- Gegenstand:** Mögliche Rißbildung des linken und rechten Motorträgers und der Befestigung der Benzinpumpe
- Betroffen:** ASW 28-18E TCDS EASA A.034, alle Seriennummern

**Bild 1:** Motorträger mit Riß ① in der horizontalen Strebe, und in aller Wahrscheinlichkeit dadurch hervorgerufenem Bruch ② an der Befestigung der mechanischen Benzinpumpe (Foto: BGA)

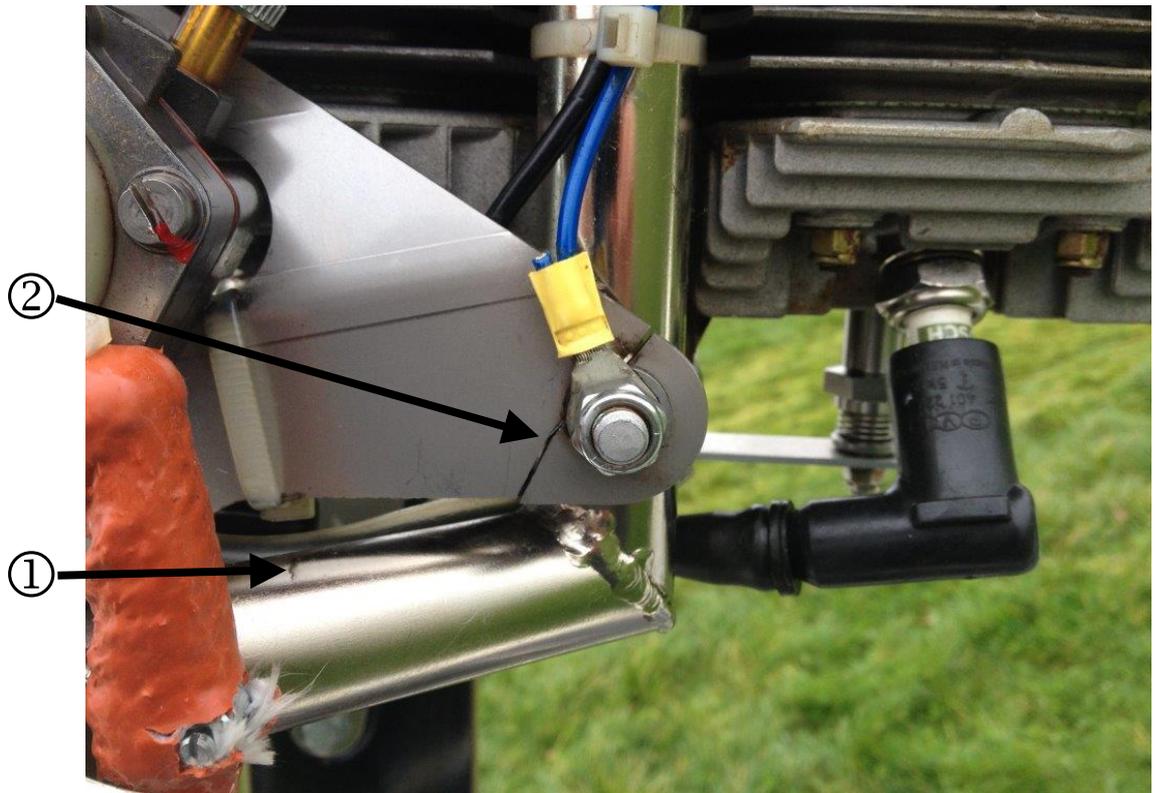
- E) Innerhalb von 10 Monaten nach dem Inkrafttreten der zugehörigen LTA/AD
- F, G) nach Durchführung der Maßnahmen C und D bzw. E
- Grund:**
- Bildung von Rissen im horizontalen Rohr des linken und rechten Motorträgers (Bild 1).  
Nicht betroffen sind sowohl Motorträger,

- B.2) Der Motorträger rechts und der Motorträger links sind im Bereich der horizontalen Strebe (Bild 1, ①) einer Sichtkontrolle auf Risse zu unterziehen.

- B.3) Die Befestigung der mechanischen Benzinpumpe (Bild 1, ②) ist einer Sichtkontrolle auf Risse zu unterziehen.
- C) Wenn in B.2) Risse festgestellt wurden:

- sind beide Motorträger vor dem nächsten Flug durch betriebstüchtige Teile zu ersetzen, die durch ein eingeschlagenes X markiert sind (Bild 2).
  - oder es ist vor dem nächsten Flug über dem Triebwerksinstrument oder an einer geeigneten und auffälligen Stelle des Instrumentenbrettes ein Schild anzubringen: „Motor darf nicht benutzt werden“ Dies darf gemäß EU-VO. 2042/2003 Teil M / Abschnitt A M.A.801(b)3 vom Halter durchgeführt werden.

- D) Wenn in B.3) Schäden festgestellt wurden:
- ist die Befestigung der mechanischen Benzinpumpe durch ein betriebstüchtiges Teil zu ersetzen.
  - oder es ist vor dem nächsten Flug über dem Triebwerksinstrument oder an einer geeigneten und auffälligen Stelle des Instrumentenbrettes ein Schild anzubrin-

- E) Soweit nicht bereits im Rahmen der Maßnahme C bzw. D geschehen, sind der Motorträger rechts und der Motorträger links und die Befestigung der mechanischen Benzinpumpe gegen betriebstüchtige Teile zu ersetzen.
- F) Nach dem Austausch des Motorträgers links und des Motorträgers rechts, sowie der Befestigung der mechanischen Benzinpumpe durch geeignete Teile im Rahmen der Maßnahmen C und D oder der Maßnahme E, kann das in den Maßnahmen C und D ggf. notwendig gewordene Schild wieder entfernt werden, ebenso kann der Austausch der Handbuchseiten aus Maßnahme B.1 rückgängig gemacht werden.
- G) Nach Durchführung der Maßnahmen C und D oder der Maßnahme E, dürfen Motorträger mit den Zeichnungsnummern 850.67.0081 und 850.67.0082, die nicht mit einem eingeschlagenen X markiert sind (Bild 2) nicht mehr eingebaut werden.

**Bild 2:** Motorträger, durch ein eingeschlagenes X markiert (Pfeil)

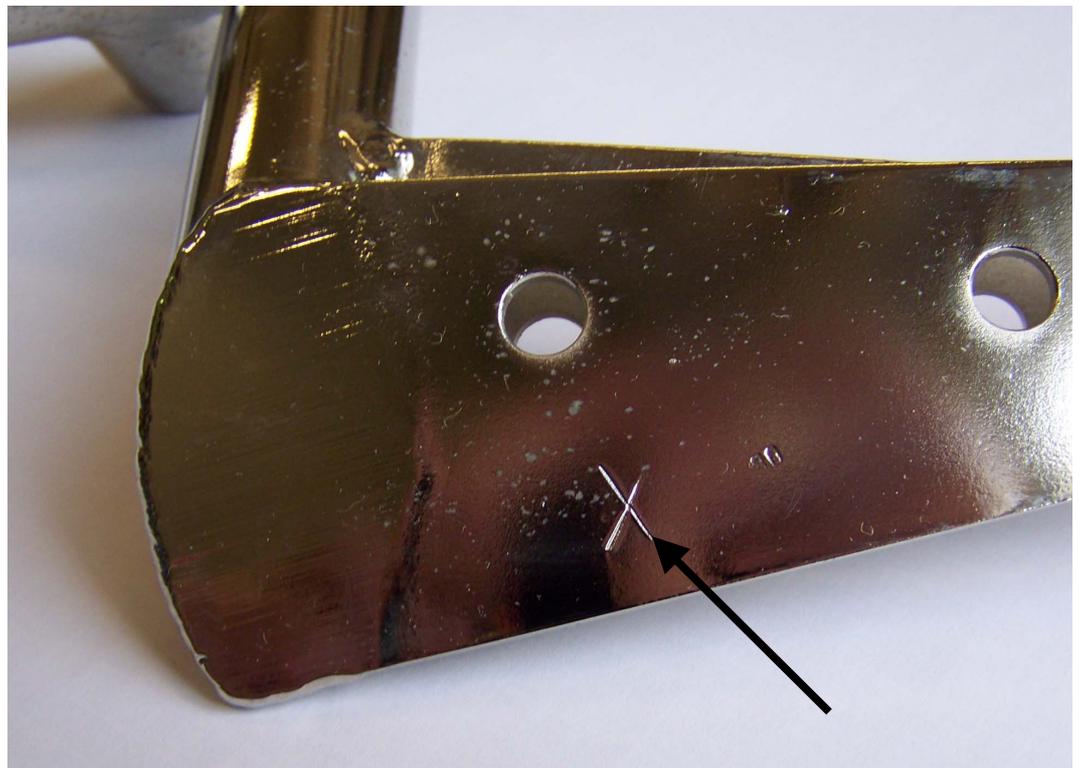
- die bereits verstärkt sind und durch ein eingeschlagenes X markiert wurden (Bild 2), als auch solche,
  - die im Zuge der TM10, Maßnahme A eingebaut wurden (Zeichnungsnummer 850.67.0110)

- Maßnahmen:**
- A) Es ist zu überprüfen, ob der Motorträger betroffen ist. Es ist keine weitere Maßnahme erforderlich,
- wenn der Motorträger durch ein eingeschlagenes X markiert ist (Bild 2).  
oder

**Bild 3:** Motorträger nach TM 10, Maßnahme A. Er ist erkennbar an einer fest eingeschweißten Brücke (Pfeil) zwischen der linken und der rechten Motorträgerhälfte.

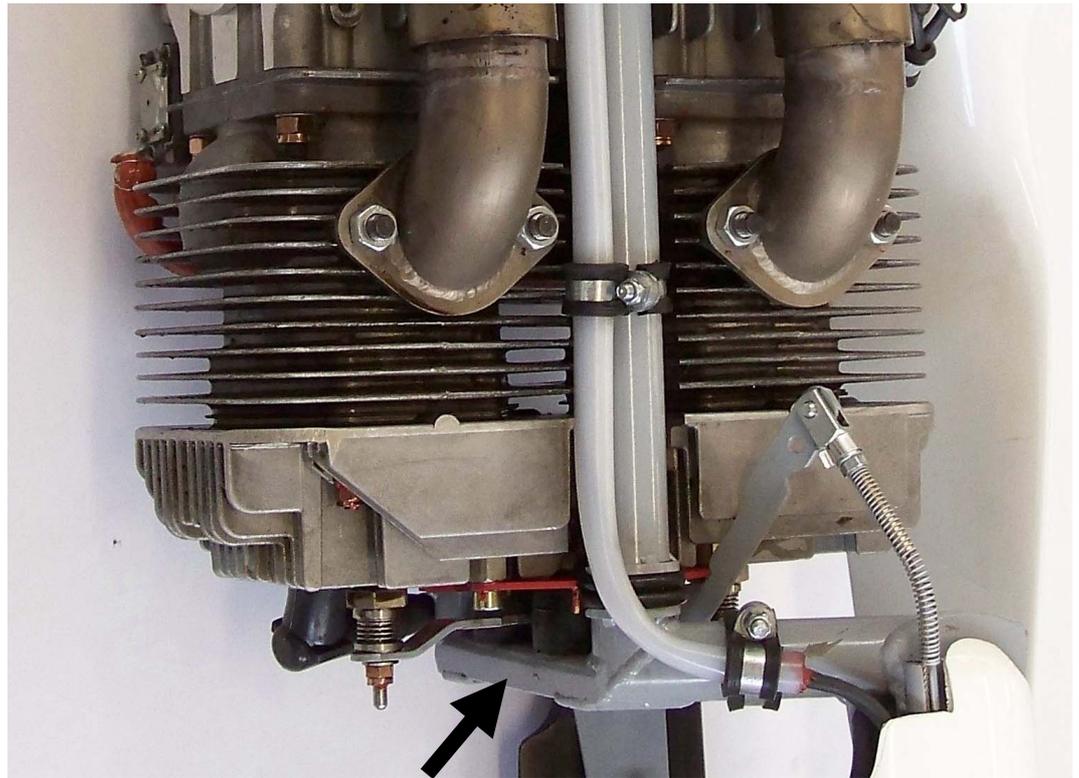
- wenn die TM10, Maßnahme A, durchgeführt wurde. (Bild 3)
- In allen anderen Fällen sind die Maßnahmen B und E und gegebenenfalls C und D erforderlich.
